# 対策箇所説明図

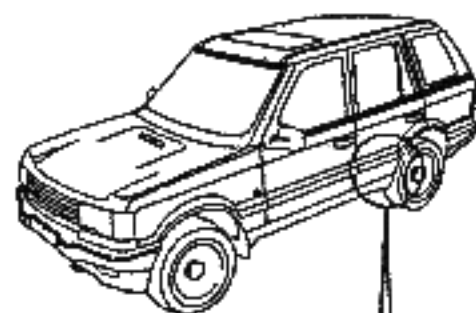
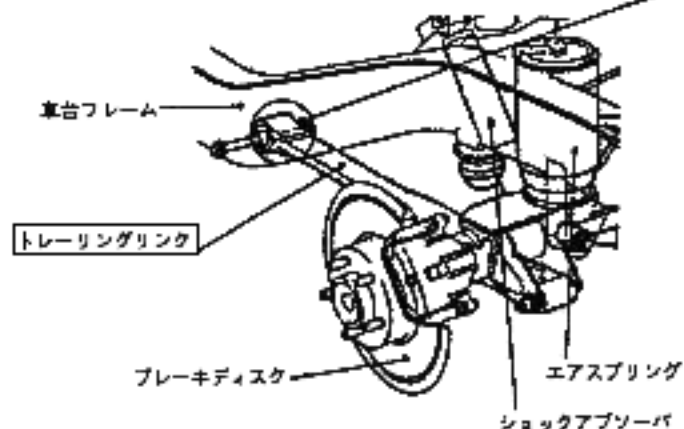
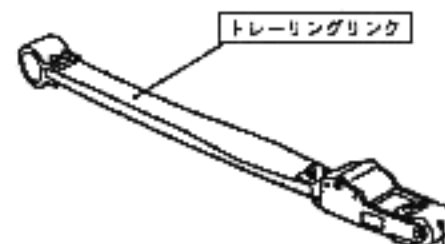
基準不適合発生箇所

後輪駆動装置のトレーリングリンクに強度不足のため亀裂が発生し、当該リンクの結合部が破損するおそれがある。

対策内容：全車両、当該トレーリングリンクを良品と交換する。

識別：黄色ペイントを塗布する。
